Modulo per la presentazione delle osservazioni per i piani/programmi/progetti sottoposti a procedimenti di valutazione ambientale di competenza statale

ID: 5419 - Impianto per la produzione di energia da fonte eolica denominato "Parco eolico Toscana", sito nel Comune di Tuscania (VT) e relative opere di connessione nei Comuni di Tuscania (VT) e Arlena di Castro (VT)

TESTO DELL' OSSERVAZIONE

Esempio per il trattamento del rischio per la salute umana dal distacco di pezzi di una pala. La

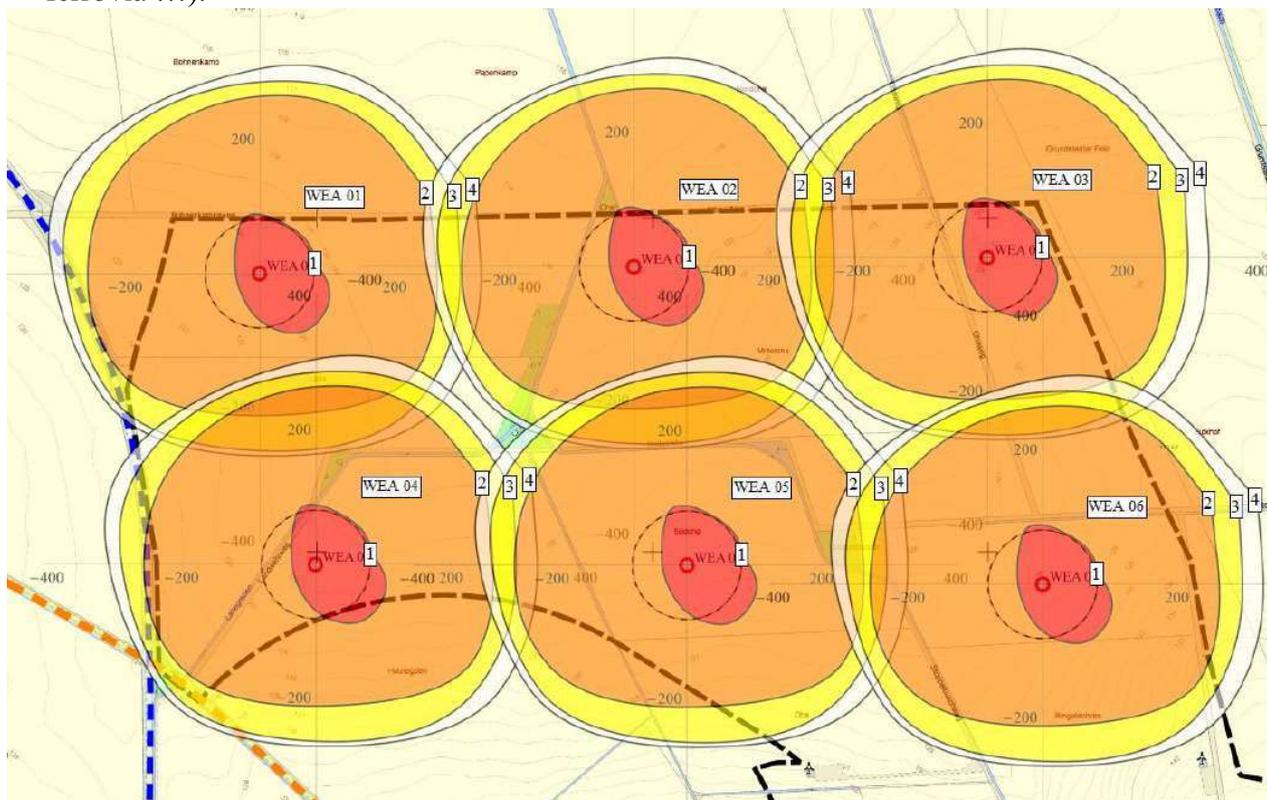
Invece, il distacco di una pala o soprattutto di pezzi di essa è un evento raro ma non trascurabile. Uno studio approfondito che analizza eventi dal 1997 al 2016, citato in ([Gutachtliche Stellungnahme \(uwp-verbund.de\)](http://GutachtlicheStellungnahme(uvp-verbund.de)), p. 24), trova una probabilità di tali eventi di 1,0E-03 per aerogeneratore ed anno.

Lo standard internazionale attuale di trattamento ingegneristico di tale rischio consiste in simulazioni, dove si tiene conto anche delle condizioni di ventosità. Un esempio tratto da ([Gutachtliche Stellungnahme \(uwp-verbund.de\)](http://GutachtlicheStellungnahme(uvp-verbund.de)), p. 25) per un aerogeneratore comparabile a quello da progetto, illustra il fatto, che il rischio reale è molto più importante quanto riportato nello studio di impatto ambientale sotto esame.

zona arancione è quella da considerare da “zona di rispetto”, dove non si dovrebbero trovare luoghi di frequentazione quotidiana dall’uomo (abitazioni, luoghi di lavoro, strade, linee di ferrovia ...).

Risulta che sia la distanza minima dalla viabilità principale (data dalla turbina A09 che si colloca a circa 317 m dalla SP13) che la distanza del recettore R10 il quale dista circa 400 m dalla turbina A03, sono minori delle distanze di rispetto risultanti da un corretto calcolo del rischio.

In conclusione, è necessario analizzare il rischio per la salute pubblica da rottura e distacco di una pala, da distacco di pezzi di una pala e da ribaltamento della turbina con procedimenti ingegneristici aggiornati e rivalutare le posizioni degli aerogeneratori, in particolare delle turbine A09 e A03.

Analizzare il rischio per la salute pubblica da rottura o distacco di una pala e da ribaltamento della turbina con procedimenti ingegneristici aggiornati e rivalutare le posizioni degli aerogeneratori.
